**Avis délibéré de la mission régionale d'autorité  
environnementale de Bretagne  
sur le projet de mise en compatibilité  
du plan local d'urbanisme de Rospez (22)  
pour le projet de restructuration de l'usine d'eau potable**

n° MRAe : 2024-011884

Avis délibéré n°2025AB6 du 23 janvier 2025

Figure 5 : Règlement graphique avant/après mise en compatibilité du PLU (source : dossier)

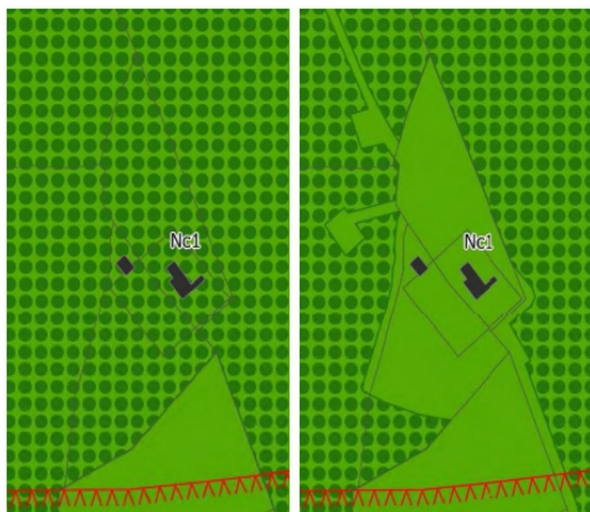
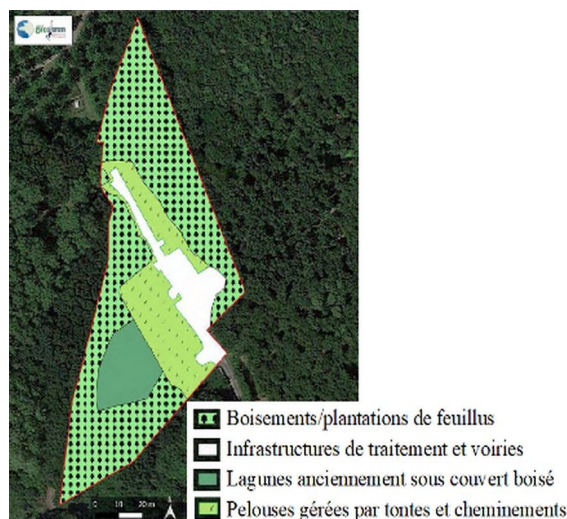
Le dossier affirme que « l'essentiel des 8 486 m<sup>2</sup> d'EBC supprimés correspondent à des surfaces non boisées ». Ce constat mérite d'être précisé voire corrigé au regard des secteurs boisés identifiés dans la carte de localisation des milieux présents sur le site (cf. comparatif ci-dessous).

Figure 5 : Localisation des zones humides (source dossier)

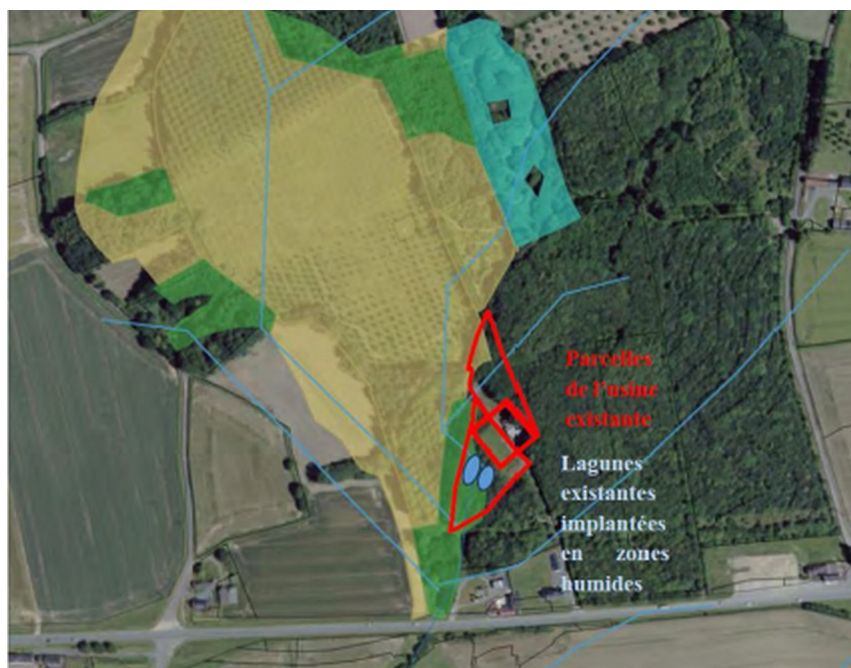
Le site de l'usine de l'Hôpital est couvert, sur sa frange ouest, par des zones humides inventoriées par le SAGE (cf. figure ci-dessous). Le dossier rappelle que les nouveaux ouvrages seront implantés en dehors de ces zones. Cependant, au vu du réseau hydrographique, des zones humides environnantes et du risque avéré de remontée de nappe, **des investigations supplémentaires apparaissent nécessaires pour s'assurer du caractère non humide des zones situées à proximité immédiate, et notamment celles où sont envisagés les futurs aménagements.**

Figure 6 : Plan d'implantation au stade d'avant-projet (source dossier)

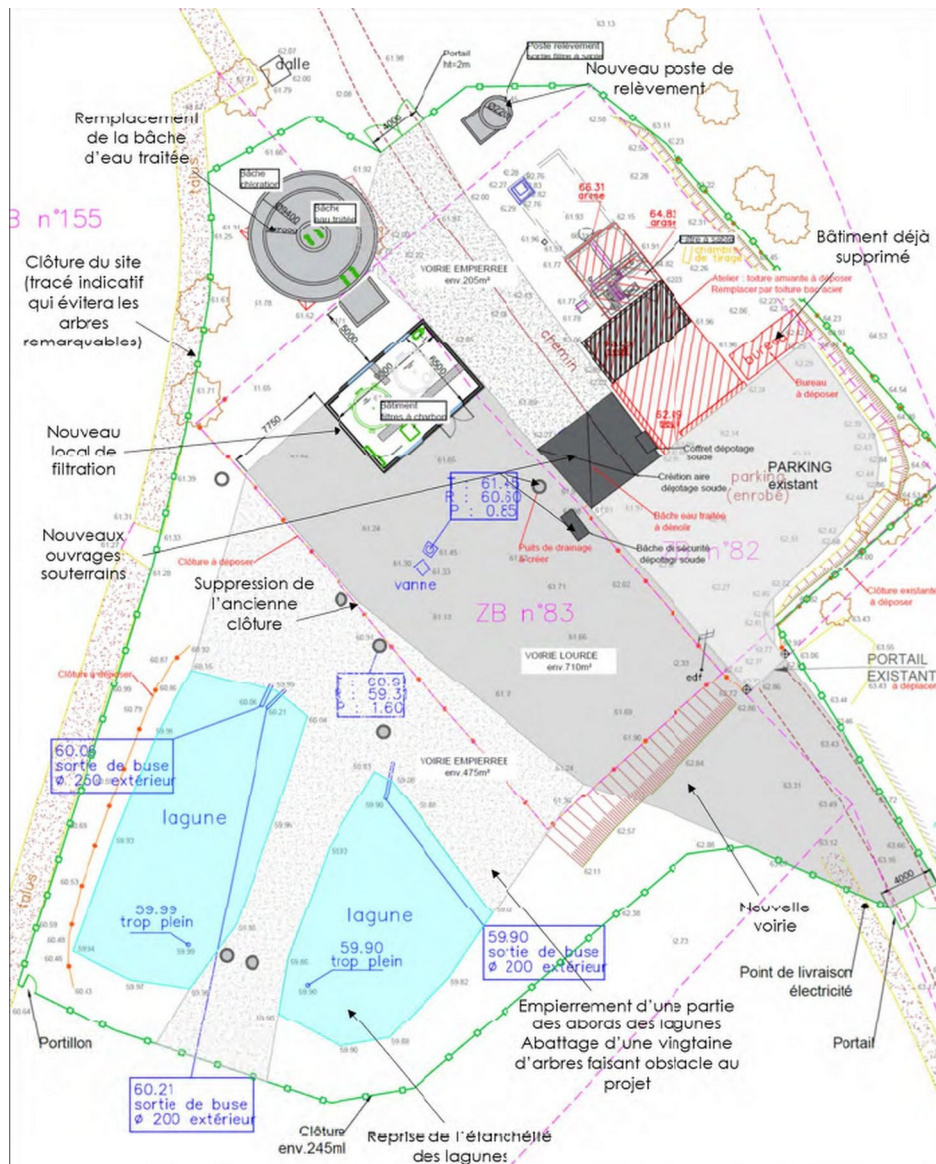
Les abords des lagunes seront empierrés pour en faciliter l'accessibilité (près de 500 m<sup>2</sup> selon le schéma de la phase avant-projet<sup>8</sup>) dont 150 m<sup>2</sup> sur l'emprise des zones humides identifiées par le SAGE. Des canalisations souterraines seront installées entre le nouveau bâtiment de filtration et les lagunes et entre les lagunes sous cette partie de voirie empierrée. Pour limiter l'impact sur la zone humide, des bouchons d'argile<sup>9</sup> seront mis en place pour éviter les effets de drainage et une partie des abords des lagunes sera maintenue en zone non imperméabilisée.
